監査の結果について（公表）

定期（工事）監査の結果

(1) 橋梁耐震補強工事において設計及び監督を適切に行うべきもの

概略図1

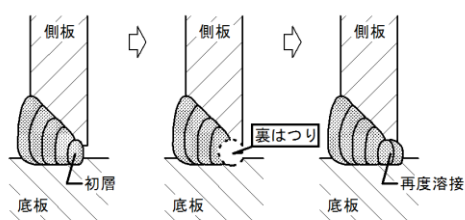
本工事は、扇町跨線橋において、兵庫県南部地震（阪神・淡路大震災）のような大地震後に橋としての機能を速やかに回復できるよう、落橋防止システムとは別に、変位制限構造（概略図1参照）の設置等を行う工事である。

このうち、橋台及び橋脚の橋座部に設置された変位制限構造は、道路橋示方書・同解説（公益社団法人日本道路協会編。以下「示方書」という。）に基づき設計されていたが、取付部の設計や一部部材の溶接施工が示方書に基づいたものとなっていなかった。

まず、取付け部の設計について、示方書によると、変位制限構造のアンカーピンやアンカーボルト等と橋座部の縁端との距離（以下「縁端距離」という。）は所要の距離を確保することとされている。しかしながら、設

計時に適切な検討がされていなかったため、全ての変位制限構造で縁端距離が確保されない設計となっており、その縁端距離は橋台で8～51mm、橋脚で55～155mm不足していた。

縁端距離が不足する場合は大地震時にアンカーピン等の前面の橋座部にひび割れ等が生じるおそれがあることから、変位制限構造の取付位置等について適切な検討を行い、設計に反映すべきであった。

定について十分に理解し、適切な設計、監督を行われたい。縁端距離が不足している変位制限構造については、大地震時にひび割れ等が生じることがないように改善されたい。
